Odpowiedzi na zapytania i zmiana SIWZ

Dotyczy: Przetargu nieograniczonego na roboty budowlane pn.: „**Budowa sali gimnastycznej wraz z zapleczem przy Szkole Podstawowej Nr 1 w Kłobucku**”, ogłoszonym w BZP pod nr **767369-N-2020** z dnia 2020-12-16 r.

**KONSTRUKCYJNA
FUNDAMENTY - DETALE ZBROJENIOWE**

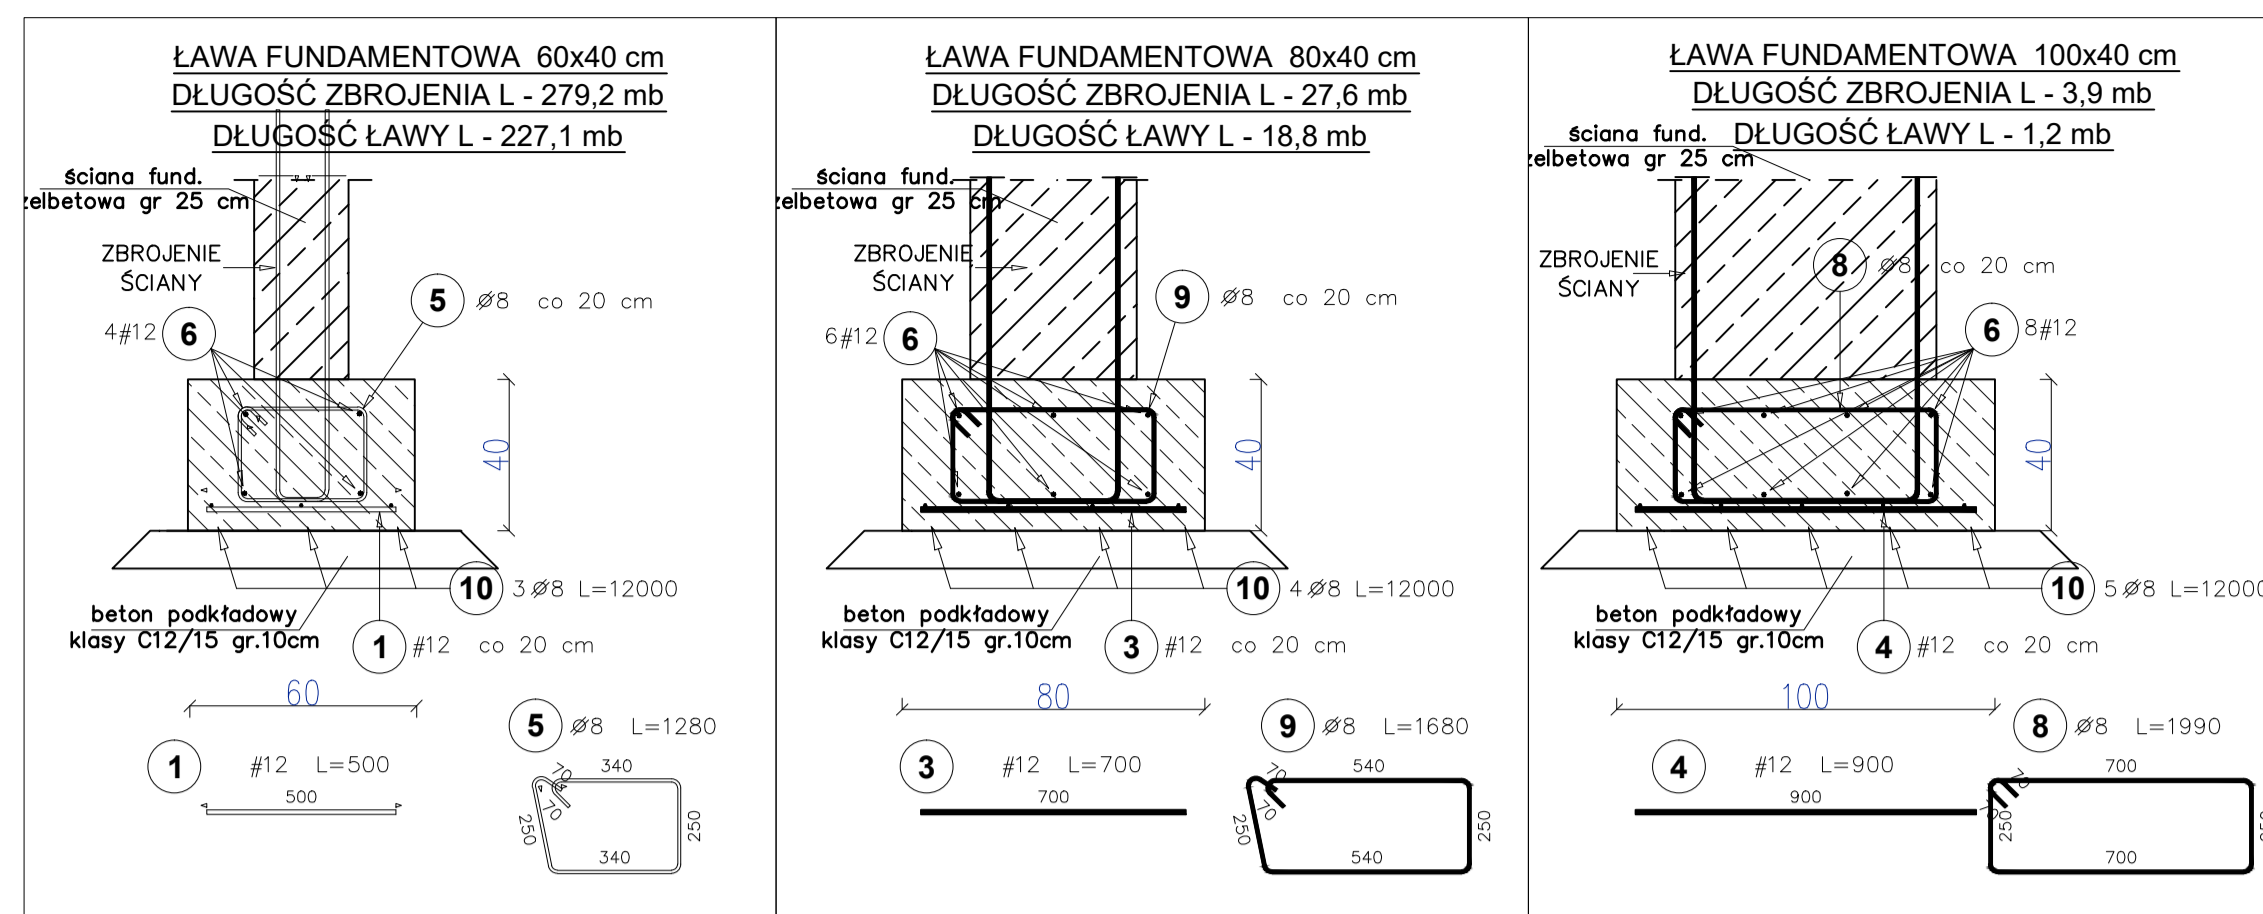
W przedmiarze „Roboty budowlane” pozycja nr 26 „Zbrojenie konstrukcji monolitycznych prętami stalowymi okrągłymi żebrowanymi o śr. do 14 mm” ma wartość 4,13t. Z obliczeń wynika że powinno być 7,04t. . Czy należy poprawić wartość w kosztorysie?”

2. W załączeniu rewizja z dnia 30.12.2020r – rys. K1-A fundamenty, detale zbrojeniowe

33	12	2,02	8	8	16,16	14,35		33	12	2,02	8	8	16,16	14,35	14,35
		34	12	2,02	56	56	113,12	100,45		34	12	2,02	56	56	113,12	100,45	100,45
		35	12	1,97	108	108	212,76	188,93		35	12	1,97	108	108	212,76	188,93	188,93
		36	8	1,38	90	90	124,20	49,06		36	8	1,38	90	90	124,20	49,06	49,06
Ogółem (kg)													7039,43

**REWIZJA Z DNIA 30.12.2020
KOREKTA ZESTAWIENIA STALI**
